**Avis délibéré de la Mission Régionale
d'Autorité environnementale Auvergne-Rhône-Alpes
sur le projet « Attraction planétarium »
présenté par la Région Auvergne-Rhône-Alpes
sur la commune de Saint-Ours-les-Roches (Puy-de-Dôme)**

Avis n° 2020-ARA-AP-00963

Aménagements concernés par l'actualisation de l'étude d'impact -hors ride- (source : étude d'impact)

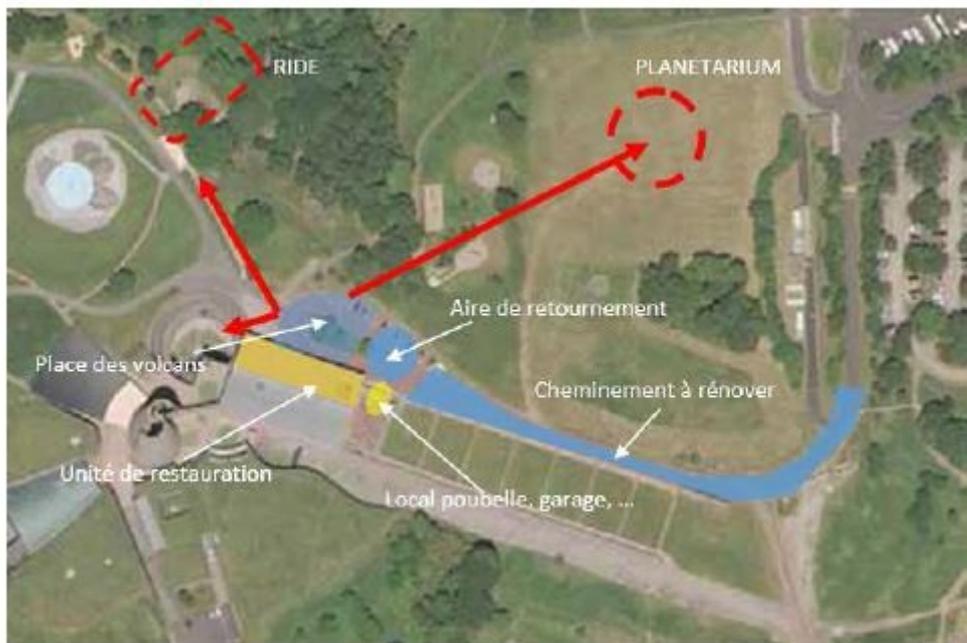
L'étude d'impact a été complétée par des éléments relatifs à l'implantation du bâtiment accueillant le **planétarium**, présenté aux pages 25 à 28. Celui-ci concerne une emprise au sol d'environ 2 100 m² et aura une hauteur maximale par rapport au terrain naturel d'environ 16 m. Il s'implante à la place d'un ballon captif (attraction « le Ballon des Puys ») qui a été démonté et dont le massif d'ancrage et ses fondations seront démantelés.

Il est à noter que l'actualisation de l'étude d'impact concerne également divers **aménagements complémentaires** concernant le principal bâtiment existant du parc et ses abords : aménagement d'un espace de restauration à l'intérieur de celui-ci, extension sur 130 m² environ (local pour le personnel, garage, local poubelles), restructuration de la place contiguë (« place des volcans ») et réfection du cheminement piéton qui dessert les attractions du parc depuis le bâtiment principal. L'étude démontre que les impacts potentiels de ces aménagements demeurent réduits.
